Sicherheit der Stromversorgung in Deutschland

**Stellungnahme zur Dena-Kurzstudie
„Kraftwerks- und Netzplanung in
Deutschland bis 2020“**

Stand: September 2008

Abbildung 2-1: KWK-Stromerzeugung in der Vergangenheit und Ausbaupfad bis 2020 ([1], [2], [11])

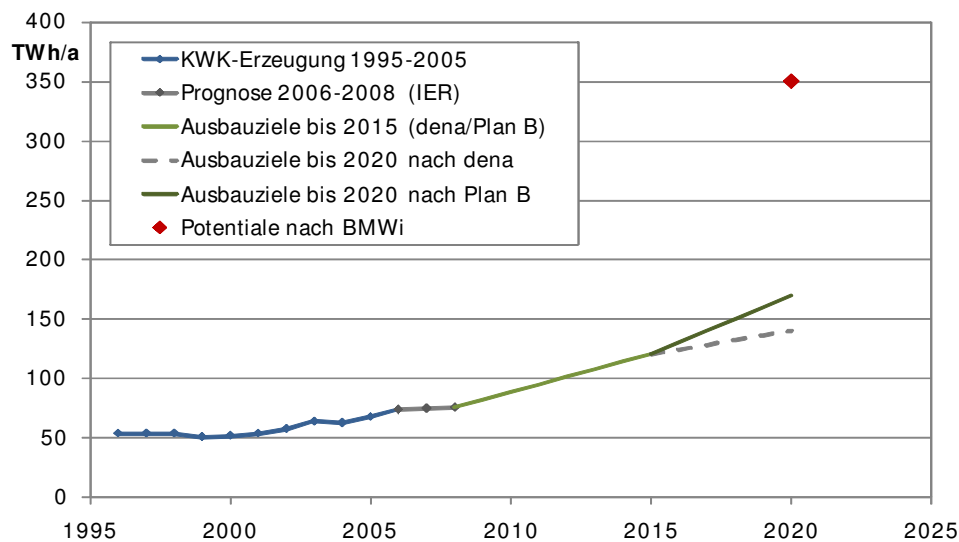
Abbildung 2-1 zeigt die KWK-Stromerzeugung in den vergangenen Jahren. Es wird deutlich, dass der Ausbau trotz KWK-Gesetz bis heute nur sehr schleppend vorangegangen ist. Dies impliziert, dass in den nächsten Jahren eine ambitionierte Herangehensweise und ein Paket von Maßnahmen erforderlich sein werden, um den Ausbau der KWK „anzukurbeln“.

Angesichts der von der Bundesregierung (BMW) ausgewiesenen Potentiale [11] erscheint der Ausbaupfad der dena nach 2015, in dem der jährliche Ausbau sogar wieder nachlässt, weder zielführend noch - in Anbetracht der (endlich) angestoßenen Entwicklung - nachvollziehbar.

Im Greenpeace-Szenario „Plan B“, der für 2015 ein ähnliches Ausbauziel darstellt, wird aufgezeigt, wie sich eine einmal angestoßene Entwicklung angesichts des großen unerschlossenen Potentials über einige Jahre überproportional fortsetzen kann. Bei dieser Potentialerschließung ergibt sich eine Stromerzeugung von rd. 170 TWh in 2020, was einer zusätzlichen Erzeugungsleistung von rd. 18,3 GW bzw. einer gesicherten Kraftwerksleistung von 15,8 GW entspricht.
